改善箇所説明図

改善の内容

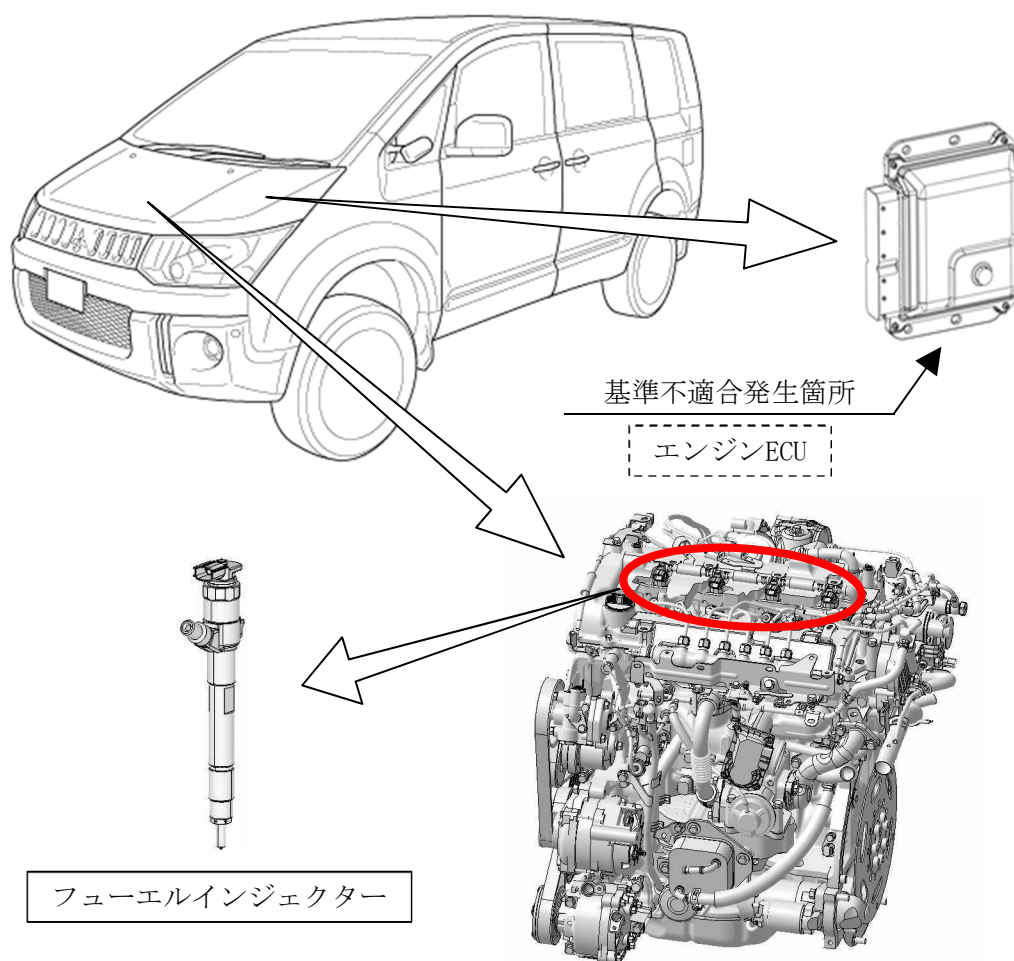
エンジンECUにおいて、燃料タンク内の燃料ポンプの制御プログラムが不適切なため、燃料残量が少ない場合に、燃料ポンプが空気を吸い込むことがある。そのため、燃料がエンジンに供給される過程で空気が圧縮され高温になることで炭化物が生成され、フューエルインジェクター内部に堆積し、当該インジェクターが作動不良となり、最悪の場合、エンストに至るおそれがある。

- (1) エンジン ECU の制御プログラムを対策仕様に書き替える。
- (2) 車台番号を確認し、フューエルインジェクターが対策前の車両はフューエルインジェクターを対策品と交換する。
- (3) 車台番号を確認し、取扱説明書、メンテナンスノートで、フューエルインジェクタークリーナーの定期注入指示がある車両は、その指示を廃止する。

識別：エンジンルーム右前方にある車両銘板の左側取り付けクリップに、白または黄色ペイントを塗布する。
